Informe Consolidado de Solicitud de Aclaraciones, Rectificaciones y/o Ampliaciones Complementario a la Declaración de Impacto Ambiental del Proyecto "Parque Fotovoltaico El Manzano III - Reingreso"

Nombre del Titular : ANDINA SOLAR 14 SPA
Nombre del Representante Legal : Maria Monserrat Sendin Alvarez
Dirección : Avda. Limache 3405 Of. 58 - Viña del Mar

El presente Informe Consolidado de Solicitud de Aclaraciones, Rectificaciones o Ampliaciones a la Declaración de Impacto Ambiental del proyecto "Parque Fotovoltaico El Manzano III - Reingreso", contiene las observaciones generadas en virtud de la revisión de la Adenda.

Figura 1. Obras del Proyecto.

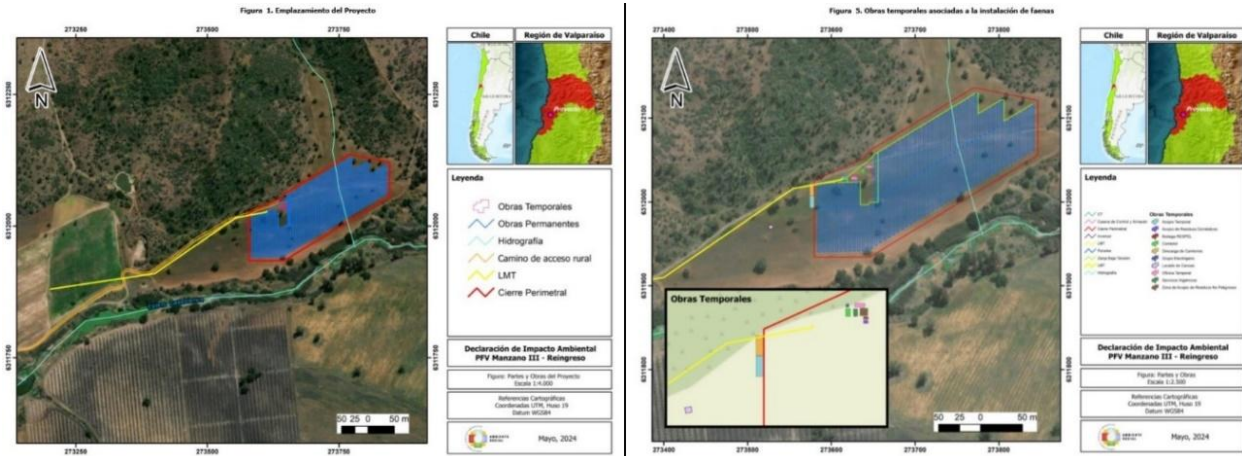
Respecto de las obras temporales, considerando los antecedentes del Anexo 1.1 “Capítulo 1 actualizado” de la Adenda, al que se hace referencia en la respuesta 39 de la Adenda, y revisado el Anexo 2 de la Adenda, específicamente la lámina 2 y el archivo KMZ “ACT KMZ_ELM-III-GEN-DRW-04-Implantación”, no hay consistencia para las áreas de estacionamientos temporales y sector de lavado de canoas.

Como se aprecia en la Figura 1, se ilustran las obras que se indican en el archivo kmz “ACT KMZ_ELM-III-GEN-DRW-04-Implantación” del Anexo 2, que es consistente con la denominada Lámina 2 del mismo Anexo, y en la Figura 2, las obras temporales según las denominadas “Figura 1” y “Figura 5”, del Anexo 1.1 “Capítulo 1 actualizado”.

Figura 3. Áreas de Árboles a Talar y Árboles dentro del área del Proyecto.

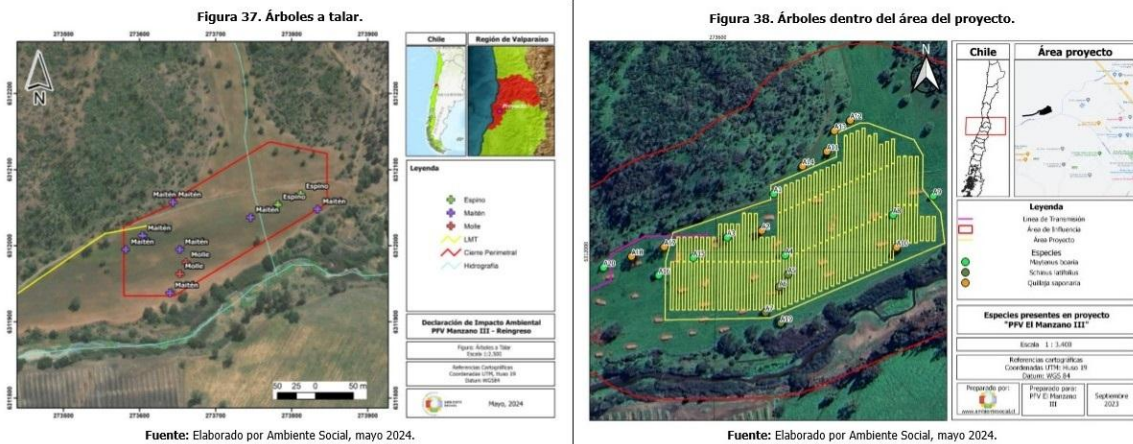
Adicionalmente, se solicita revisar y corregir todos los antecedentes de manera que sean consistentes con el trazado definitivo del proyecto, ya que en este Anexo se presentan figuras que muestran diferentes áreas para el proyecto, en este caso, las Figuras 3, 4, 5, 8, 9, 27, 29, 30, 32, 34, 38, 40 y 42 muestran un área de proyecto que no es consistente con lo indicado en el Anexo 1.1 “Capítulo 1 Descripción del Proyecto actualizado” de la Adenda.

A modo de ejemplo en la Figura 3, se muestran las Figuras 37 y 38 del Anexo 3.5 “Estudio de Flora y Vegetación” de la Adenda, donde claramente se muestran dos áreas distintas para el proyecto.

Figura 4. Emplazamiento del Proyecto y Zona AR-1 PREMVAL.

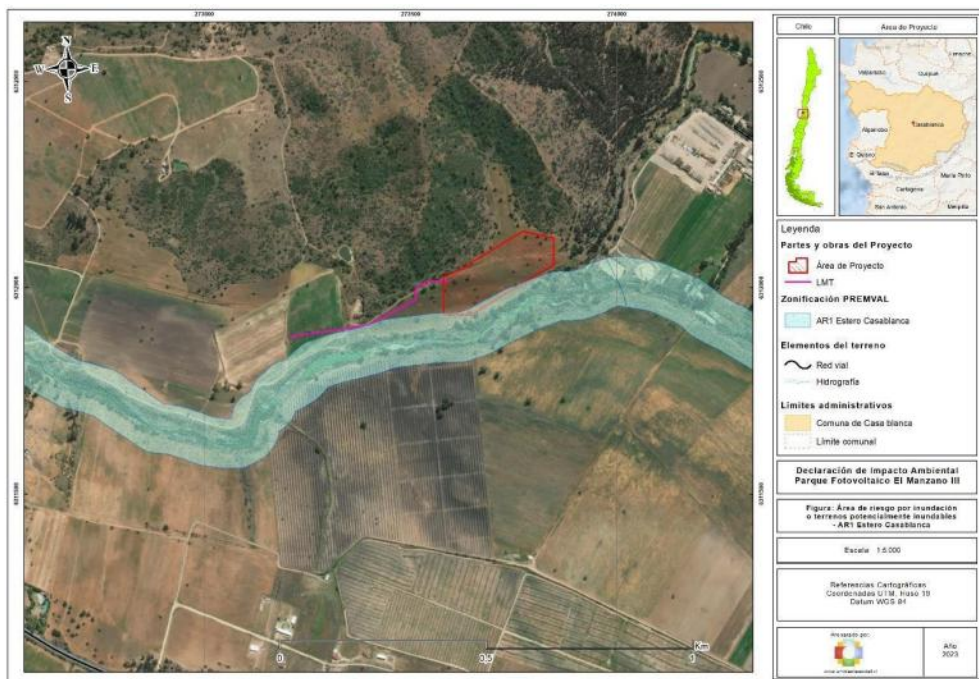
25. En relación con las respuestas 101 y 102 de la Adenda, el titular confirma la ubicación del proyecto y su relación con la zona AR-1, clasificada como área de riesgo inundable o potencialmente inundable según la Ordenanza del Plan Regulador Metropolitano de Valparaíso (PREMVAL). Se señala al titular que esta zona está categorizada dentro de las áreas restringidas al desarrollo urbano. Es relevante señalar que el proyecto se emplazará dentro del Área Rural Normada establecida en el mencionado instrumento de planificación territorial. Adicionalmente, el titular ha elaborado una representación cartográfica que ilustra el área susceptible de afectación por desborde del Estero Casablanca, conforme a lo establecido en la zonificación AR-1.

Figura 5. Área de Inundación T100 con Proyecto y obras de defensa. Modelación Hidráulica.

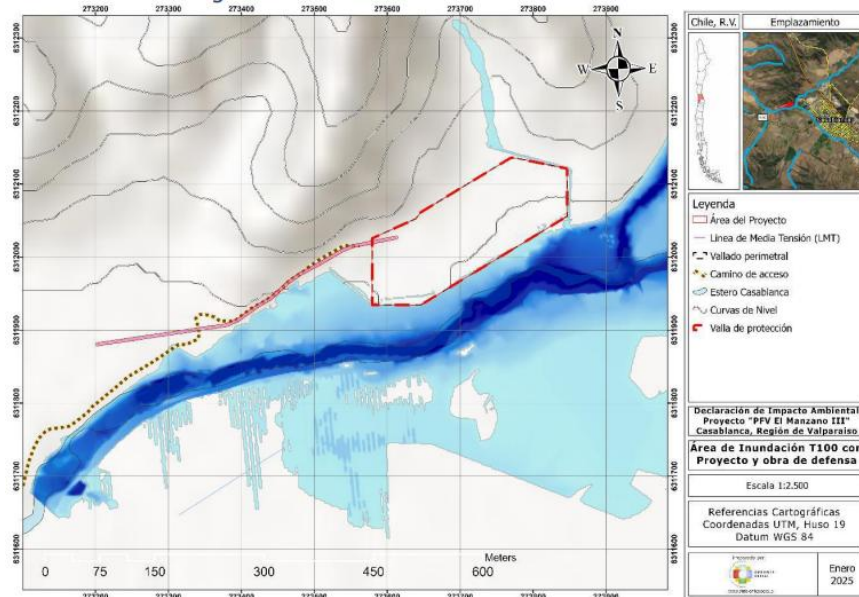
Acorde a la representación cartográfica presentada por el titular se reconoce que una pequeña parte del cerco perimetral del proyecto se encontraría dentro de la zona AR-1. Y ante esto el titular responde que: “(...) en la presente adenda se ajusta la modelación hidráulica en base a las observaciones y recomendaciones de la autoridad manteniendo la obra de defensa evitando posibles inundaciones en el área de emplazamiento como se muestra en la siguiente figura”.

En consideración a lo anteriormente expuesto, el titular no da respuesta a lo solicitado, en el sentido de presentar una cartografía en donde relacione la ubicación exacta del proyecto con las zonas del Plan Regulador Metropolitano de Valparaíso a excepción de la zona AR-1, por lo que se reiteran las observaciones 101 y 102 del ICSARA.

El Titular debe efectuar una actualización de la "Relación del Proyecto con Políticas y Planes Evaluados Estratégicamente". Esta revisión debe incluir un análisis exhaustivo del proyecto en concordancia con el Instrumento de Planificación Territorial actualmente vigente.
